AUXILIAR DE INGENIERIA PARA ACOMPAÑAMIENTO AL CONTROL FÍSICO  
URBANO DE LAS CONSTRUCCIONES, DE ACUERDO A LOS DISEÑOS  
APROBADOS POR LAS CURADURIAS URBANAS DE LA CIUDAD DE  
POPAYAN.

TRABAJO DE GRADO MODALIDAD PASANTÍA, PARA OBTENER EL TITULO  
DE INGENIERO CIVIL

UNIVERSIDAD DEL CAUCA  
FACULTAD DE INGENIERÍA CIVIL  
PROGRAMA INGENIERÍA CIVIL  
DEPARTAMENTO DE ESTRUCTURAS  
POPAYÁN  
2023

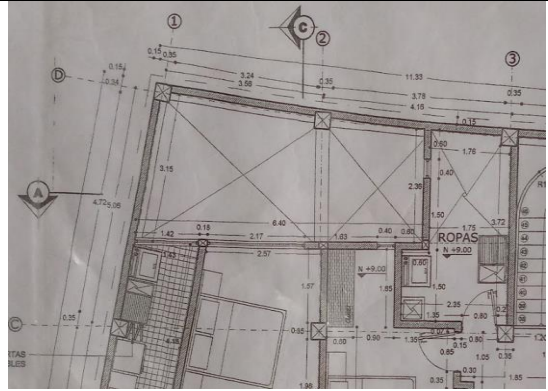
Muros divisorios sin dilatación.

En el piso 5 (adicional) se reducen la sección del sistema aporticado.

se realizó una ampliación de la losa de entrepiso en todos los niveles de la estructura, como se muestra en las imágenes anteriores, donde la línea roja indica hasta donde debió llegar la losa de entre piso.

Acero transversal en expuesto en columnas y viguetas de la losa de entrepiso.

Estado de la fachada de la obra y cerramiento.

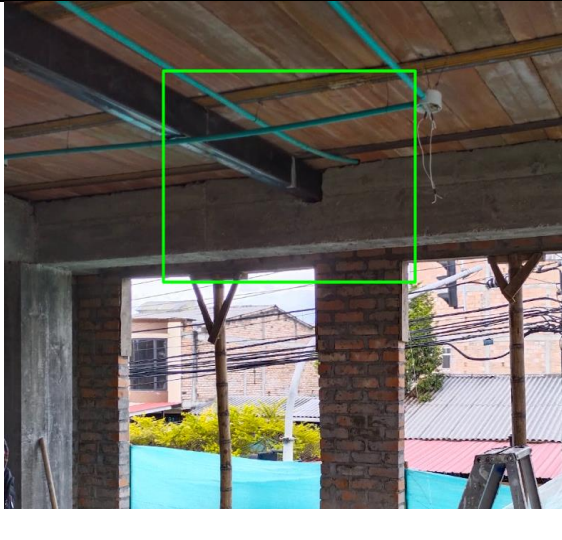
Según planos se aprueba losa de entre piso aligerada en casetón de icopor, mientras que en obra se construyó aligerada en bloquelon lo cual representa una modificación.

Estado actual piso 2 del inmueble. En la imagen se aprecia el sistema estructural empleado el cual es aporticado en concreto reforzado. La sección de columnas y vigas corresponde a lo que se aprobó bajo la licencia de construcción.

Las escaleras se encuentran en el lugar según planos, pero el desarrollo de las escaleras fue modificado. Además, en la misma imagen se logra apreciar que los muros no estructurales no presentan dilataciones respecto al sistema estructural.

Los cambios del sistema de losa de entrepiso requieren que se realice una actualización a los planos que fueron

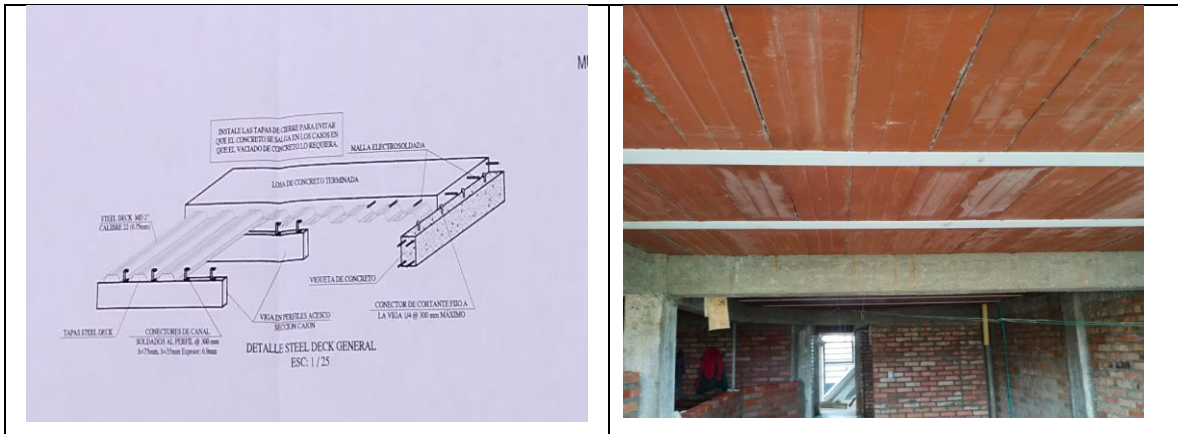
El presunto infractor no deja separación sísmica.

Al parecen el presunto infractor invade zona verde al sobrepasar la construcción de los paramentos preexistentes.

La obra del presunto infractor presenta modificaciones en la sección de columnas y vigas.
